敦賀発電所2号炉  
「敷地の地形，地質・地質構造について」  
に関する審査資料の記載の不備について  
(コメント回答)

令和元年10月11日  
日本原子力発電株式会社

敦賀発電所2号炉 「敷地の地形, 地質・地質構造について」  
に関する審査資料の記載の不備について(コメント回答)

分類Aの具体例－走向・傾斜の差の計算条件の転記の誤り

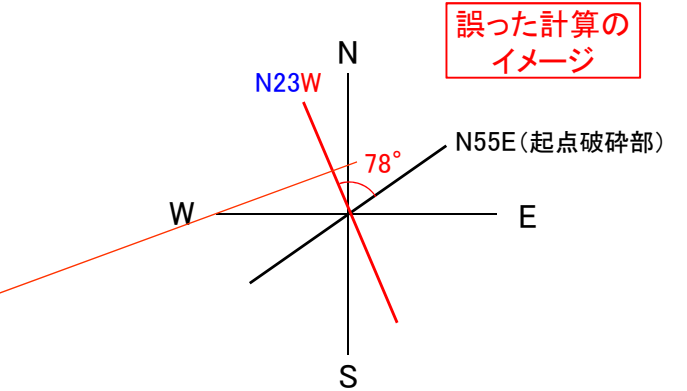
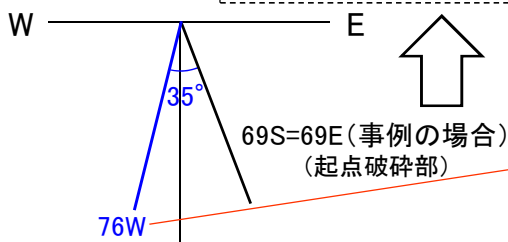
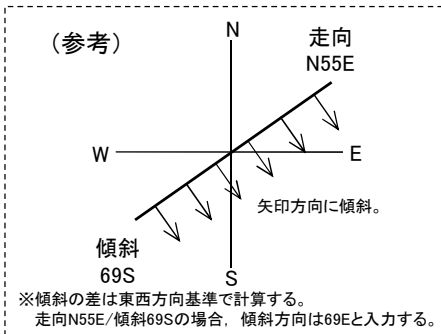
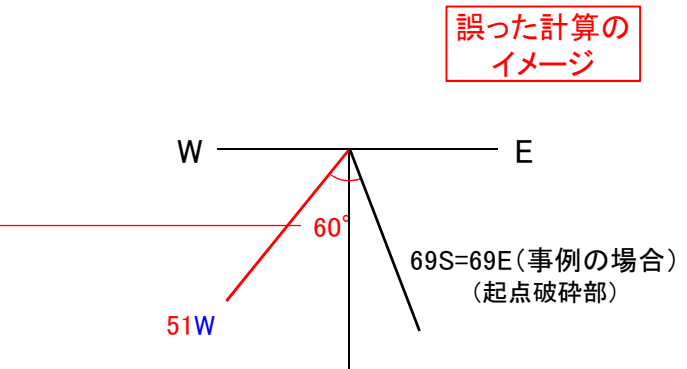
- 角度又は方位記号の入力を誤った(非表示セルに手入力)。
- その結果、正しい計算がなされず、差の値を誤った。

方位記号を誤って入力

破砕部	走向	計算用に手入力した角度と方位記号(計算用非表示セル)		比較対象との走向の差
起点破砕部	N55E	55	e	
誤 比較対象破砕部	N23E	23	w	78
正 比較対象破砕部	N23E	23	e	32

破砕部	傾斜	計算用に手入力した角度と方位記号(計算用非表示セル)		比較対象との傾斜の差
起点破砕部	69S	69	e	
誤 比較対象破砕部	76W	51	w	60
正 比較対象破砕部	76W	76	w	35

- 走向又は傾斜を角度と方位記号に分ける(非表示セルに手入力)。
- 方位記号に応じて角度を加算あるいは減算する。

分類Bの具体例－断面図の作成に必要な破砕部深度やボーリング角度などの手入力ミスによる作図の誤り

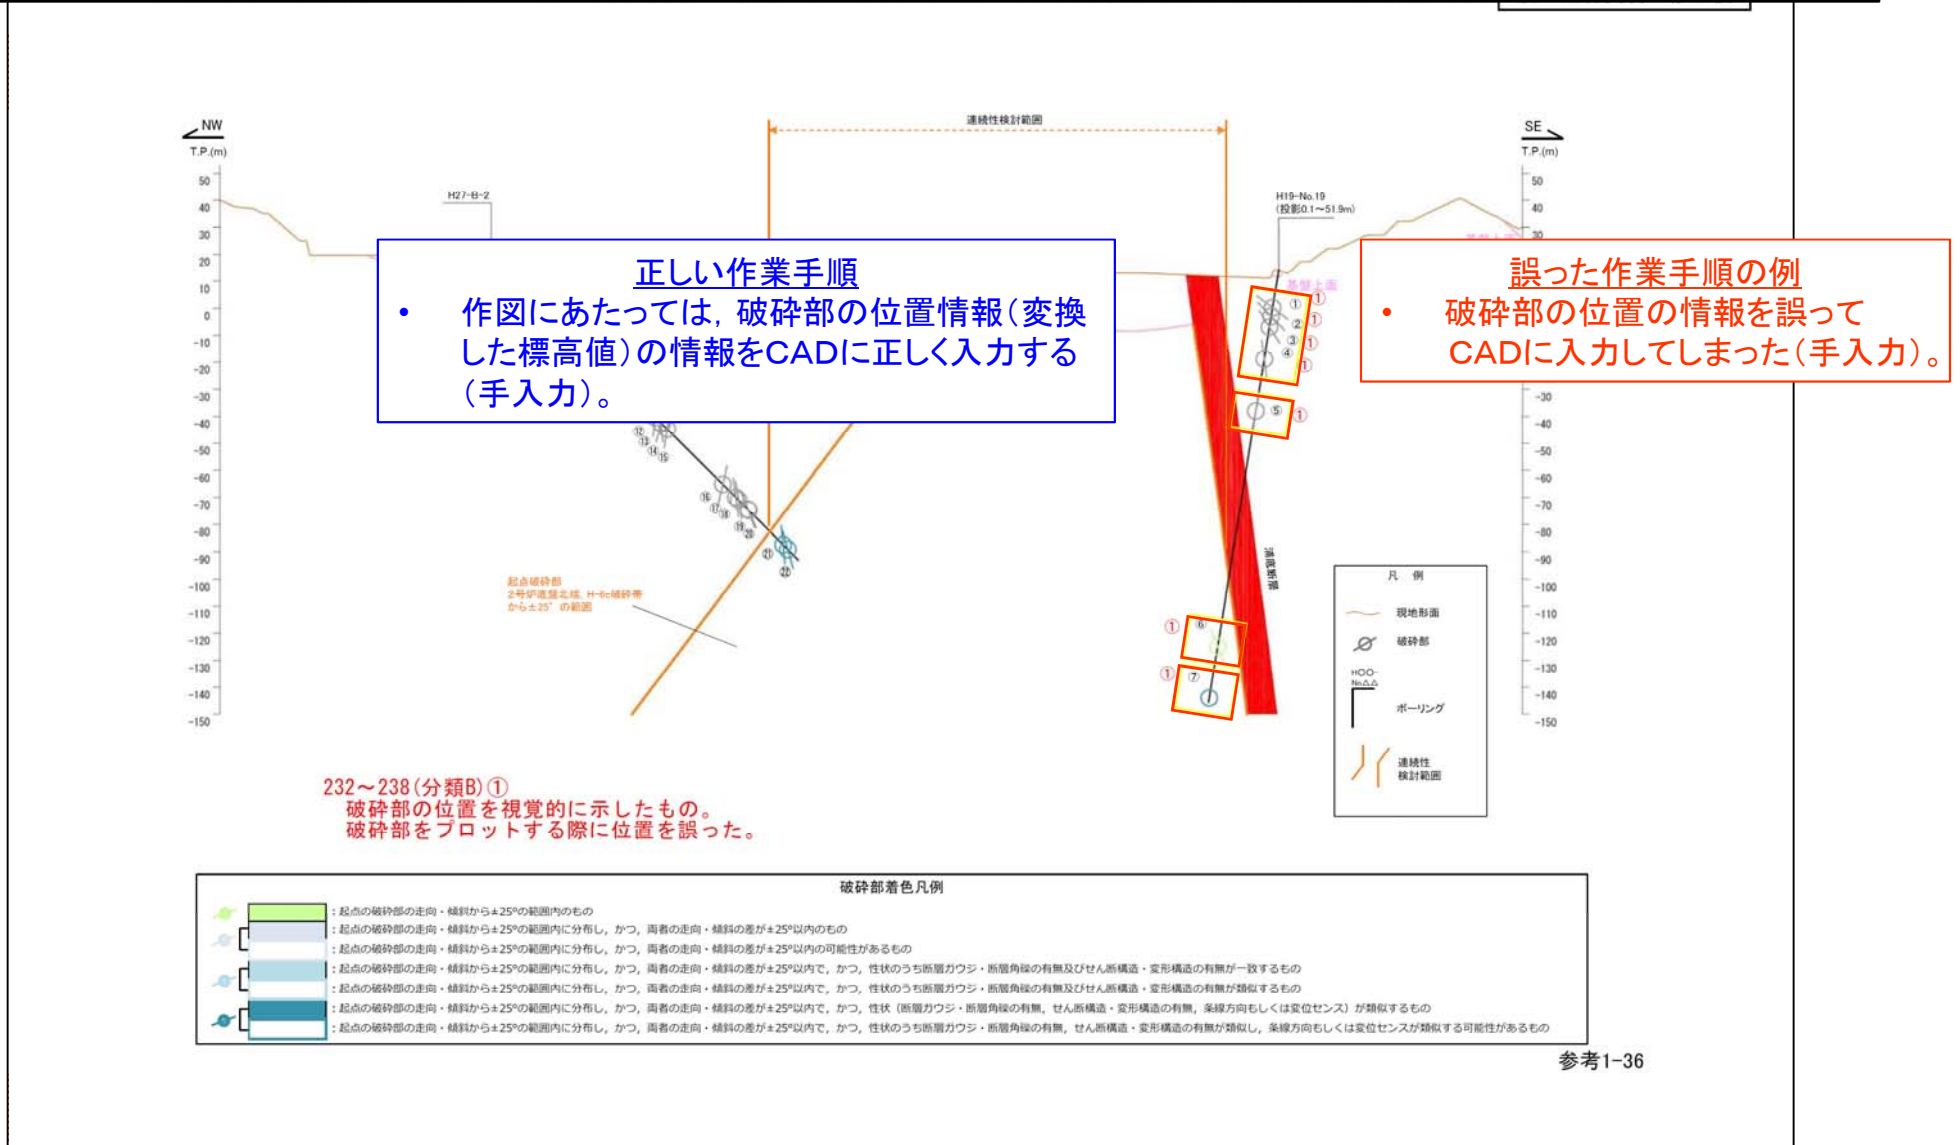
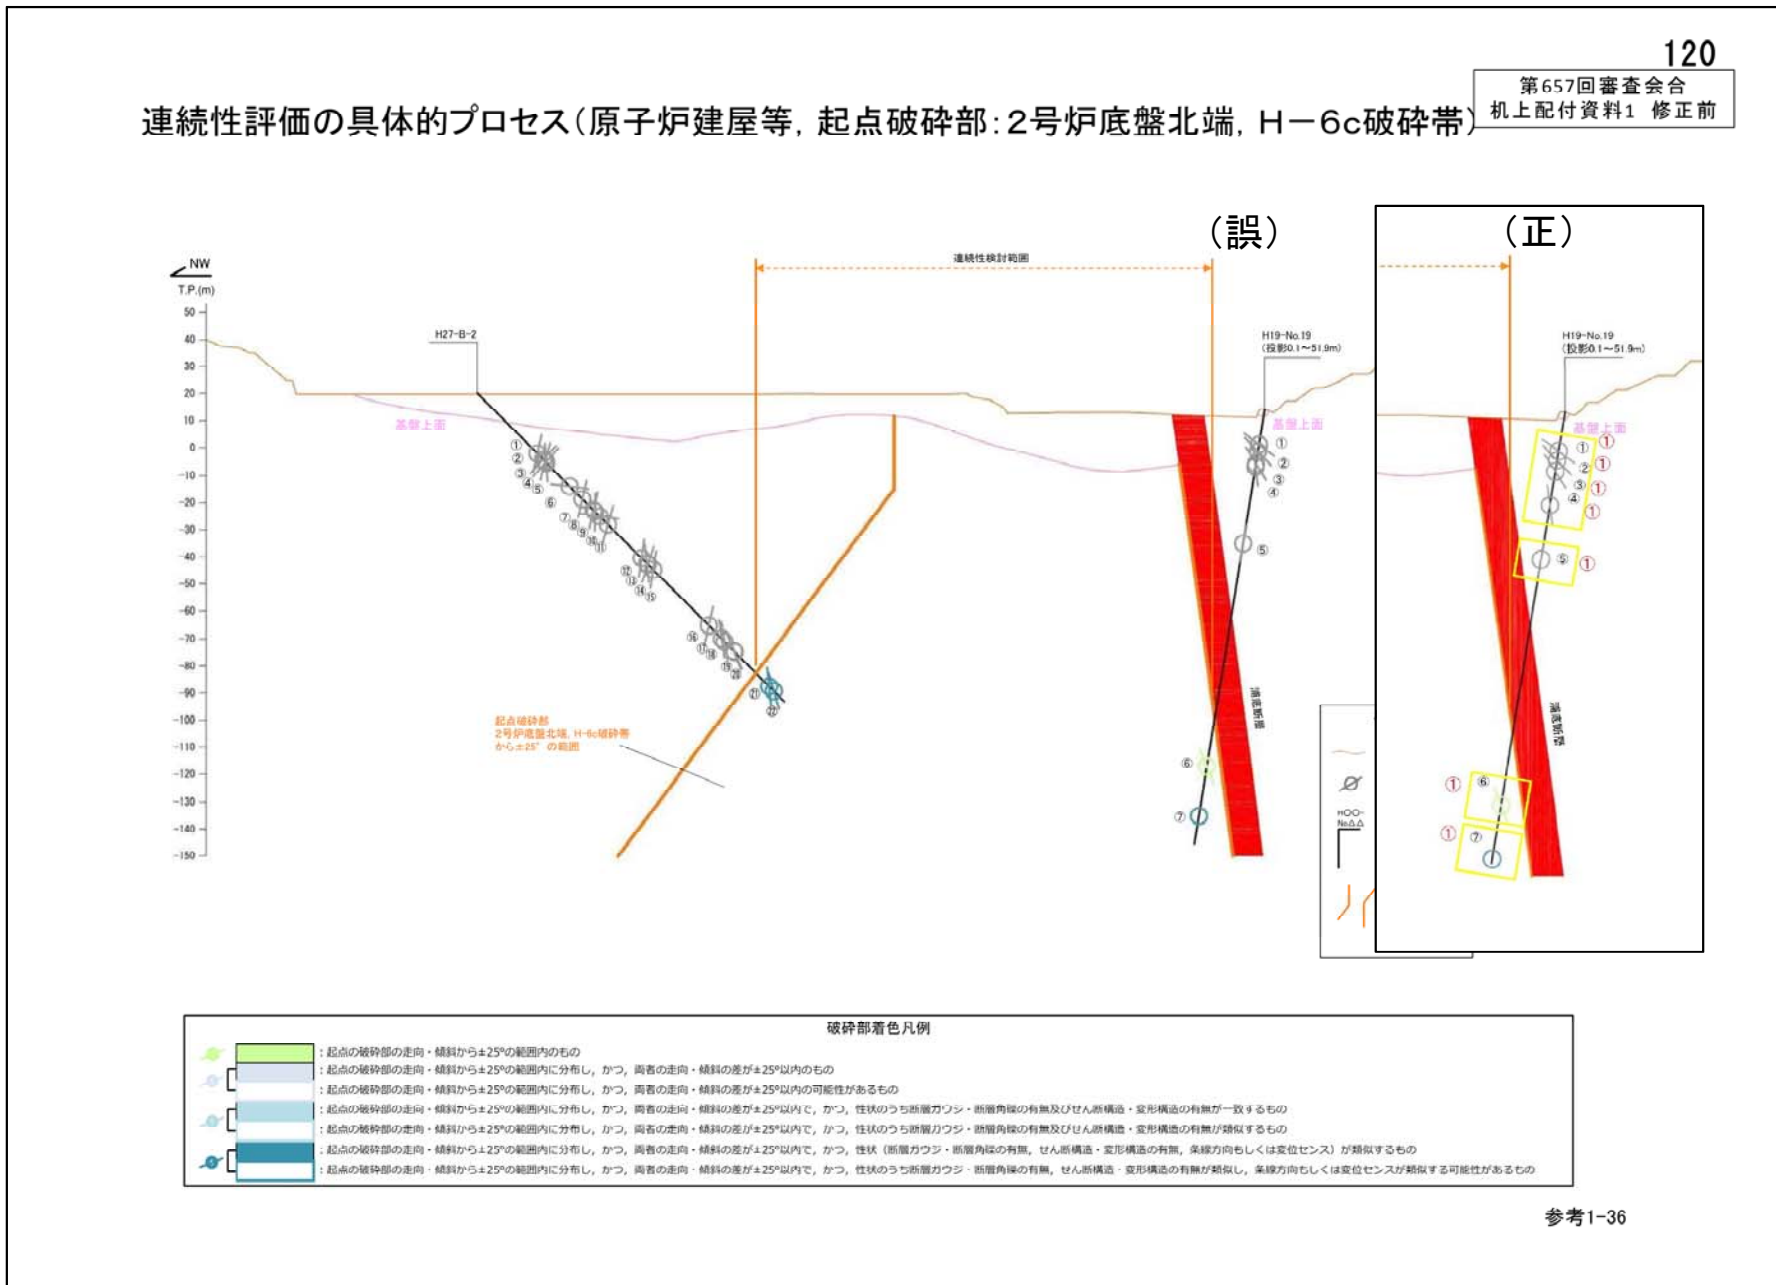
- 作図にあたって手入力する情報については、正しい情報であることに十分留意する必要がある。
- 下記に誤った事例を示す。

分類Cの具体例—走向の差(90°以上の表現)の表記基準の周知不足

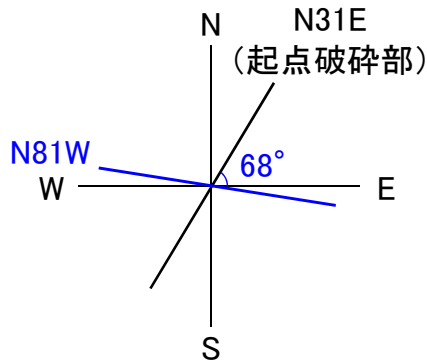
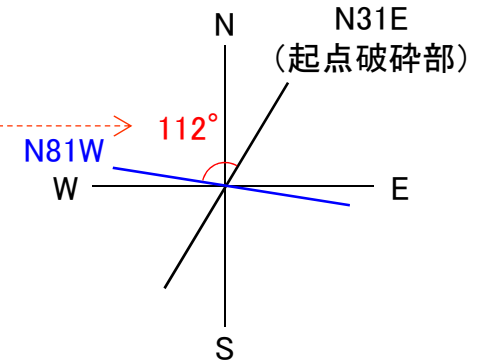
- 角度又は方位記号の入力は適切にされていた(非表示セルに手入力)。
- しかしながら、90°以上になった場合の処理がなされていなかった。

破碎部	走向	計算用に手入力した角度と方位記号(計算用非表示セル)		比較対象との走向の差	
起点破碎部	N31E	31	e		
誤	比較対象破碎部	N81W	81	w	112
正	比較対象破碎部	N81W	81	w	68

計算結果が90°以上になった場合の処理が適切になされていなかった。

- 走向を角度と方位記号に分ける(非表示セルに手入力)。
- 方位記号に応じて角度を加算あるいは減算する。
- 走向の差は鋭角側で表記するため、90°以上になる場合には、180°から引いた値とする必要がある。

分類Dの具体例－転記元の記載の誤り

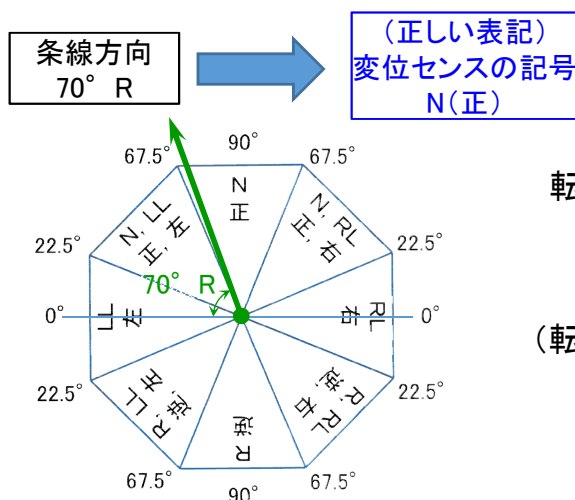
- 転記元からの転記は適切になされていたが、転記元のデータに誤りがあったため、関連資料も誤った。

断面図上の番号	条線方向	変位センス		
		鉛直	水平	
誤	④	70R	正	左

断面図上の番号	条線方向	変位センス	
		N: 正断層 RL: 右横ずれ R: 逆断層 LL: 左横ずれ	
誤	④	70R	N, LL

- 転記元のデータは正しい情報が記載されている必要がある。

断面図上の番号	条線方向	変位センス		
		鉛直	水平	
正	④	70R	正	-

断面図上の番号	条線方向	変位センス	
		N: 正断層 RL: 右横ずれ R: 逆断層 LL: 左横ずれ	
正	④	70R	N

H24-B14-2

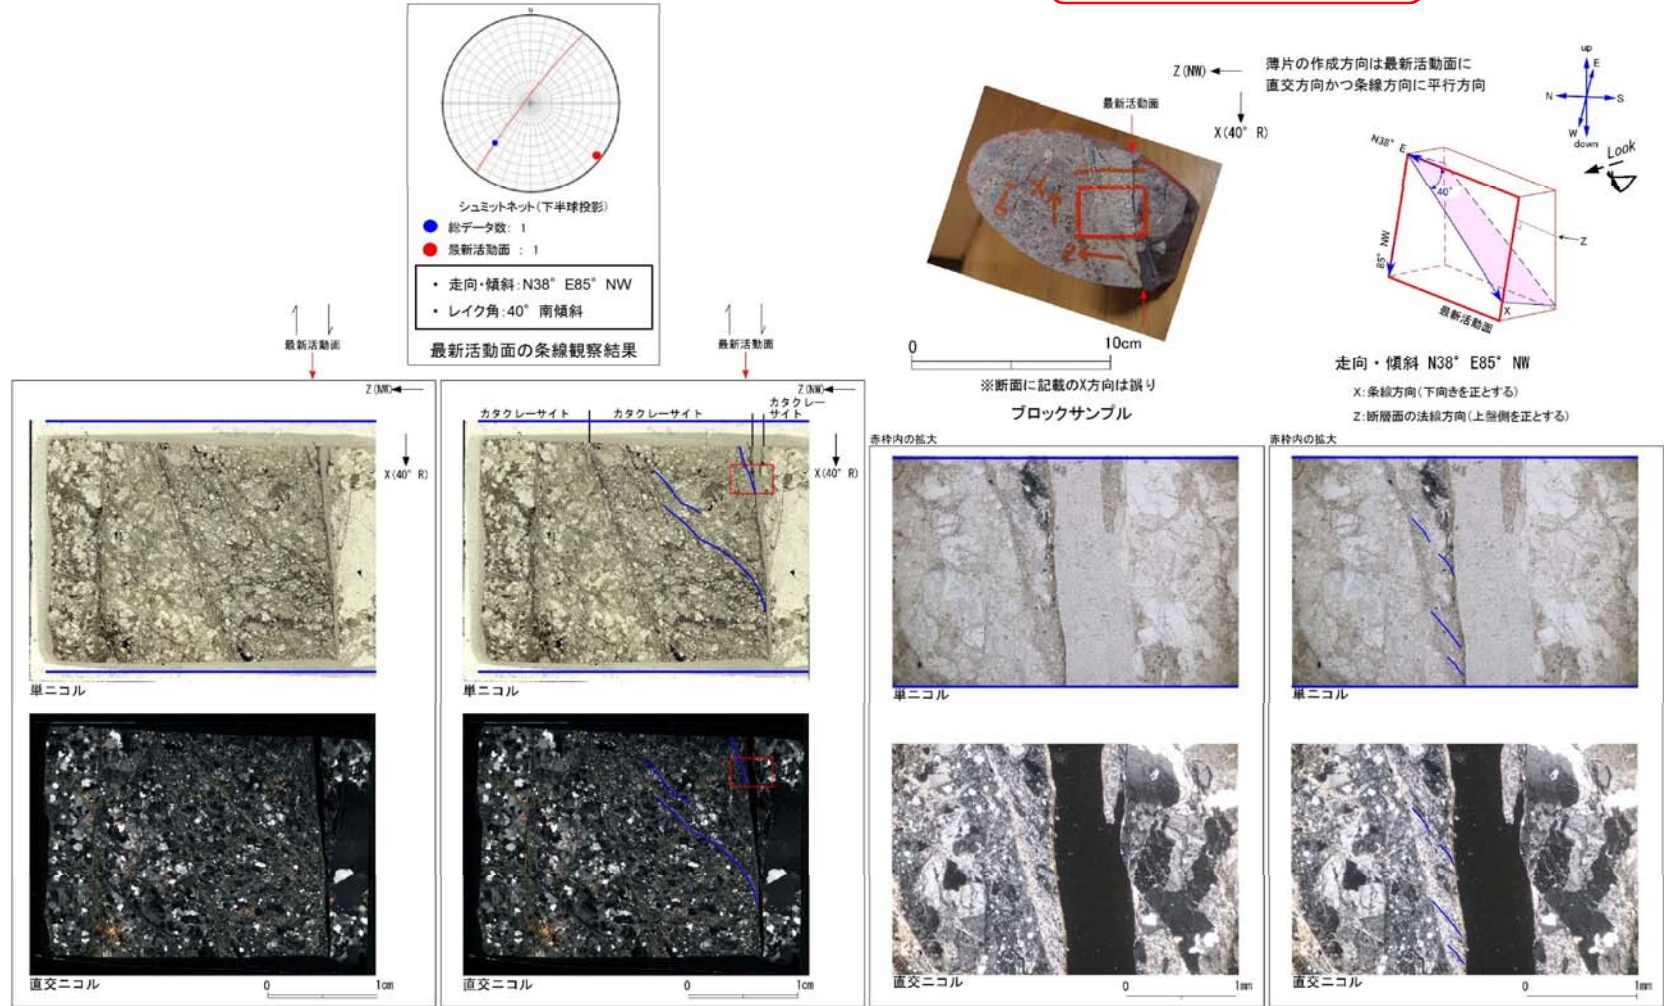
914(分類A)①  
 変位センスについて、転記元の細分化カタログから転記したが、転記を誤ったもの。

H20-④-2

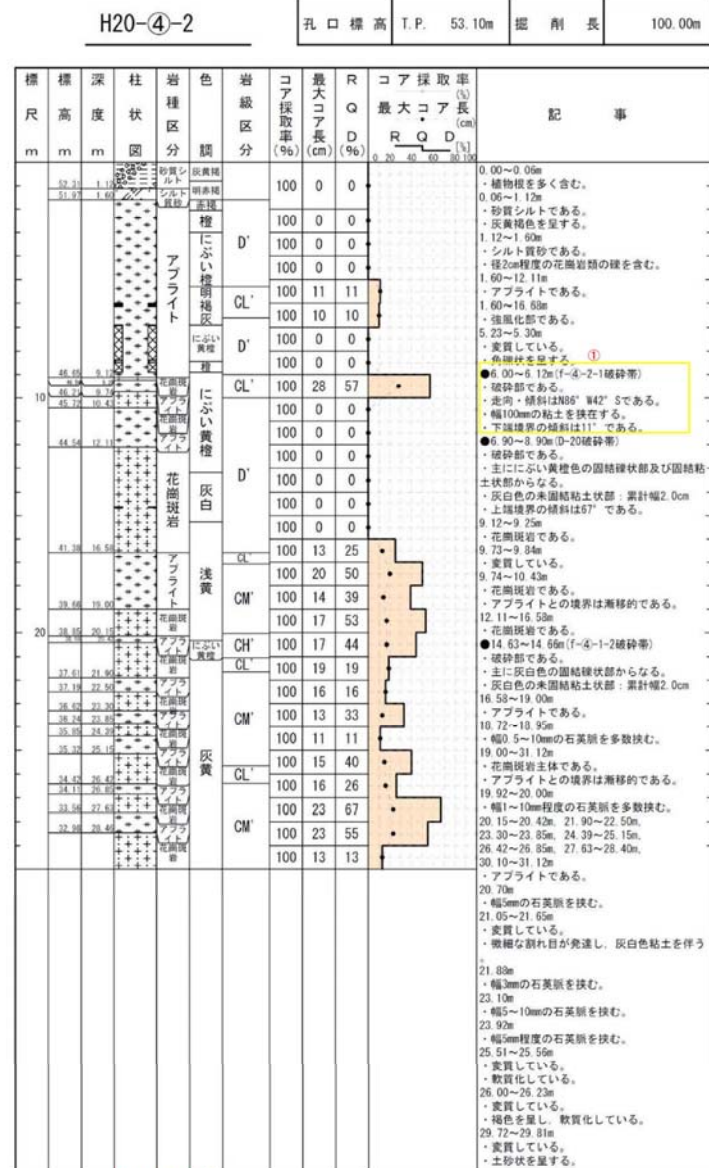
929 (分類A) ①  
H30年11月30日審査会合にて説明した当該破砕部の断層ガウジの有無について、保守的に修正した結果を柱状図の記事に反映していなかった。

## 震源が敷地に近い場合の地震動評価結果(基本ケース)(1/4)

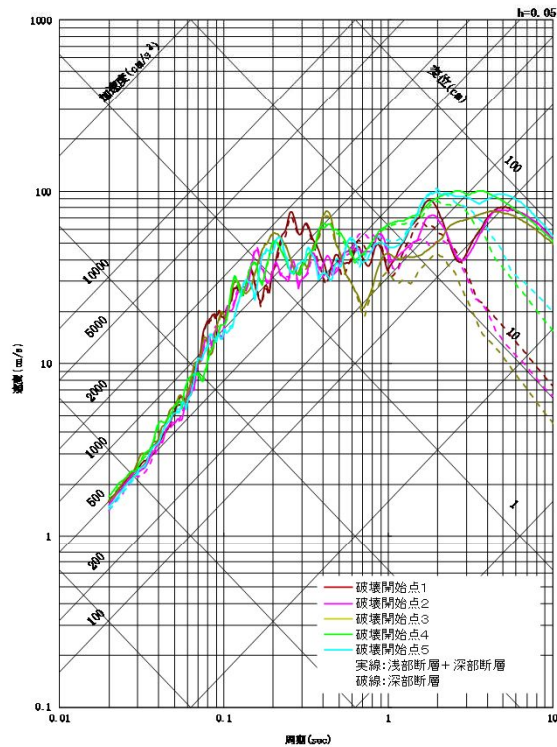
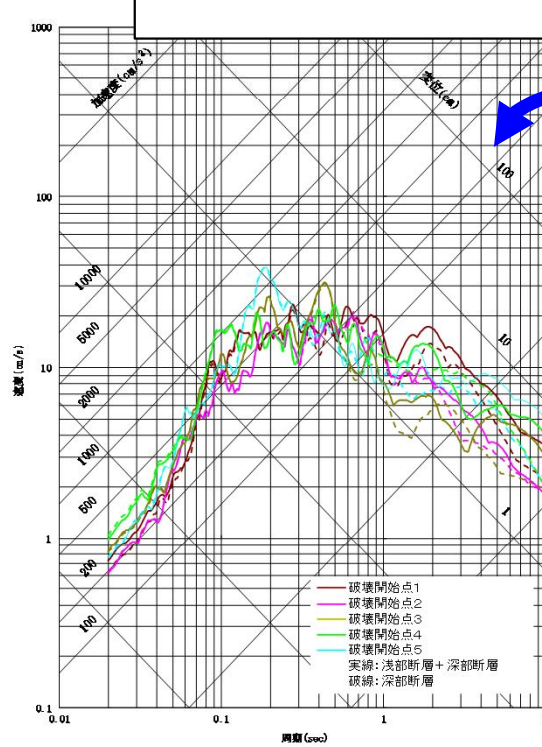
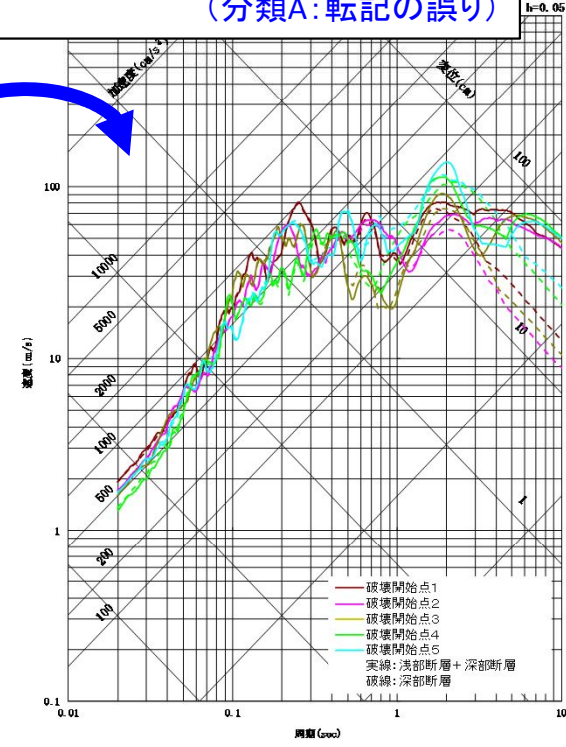
再点検の結果、図の貼り付けの誤り(1個)を確認した。  
EW方向とUD方向のスペクトル図が誤って貼り付けられていた。  
(分類A: 転記の誤り)
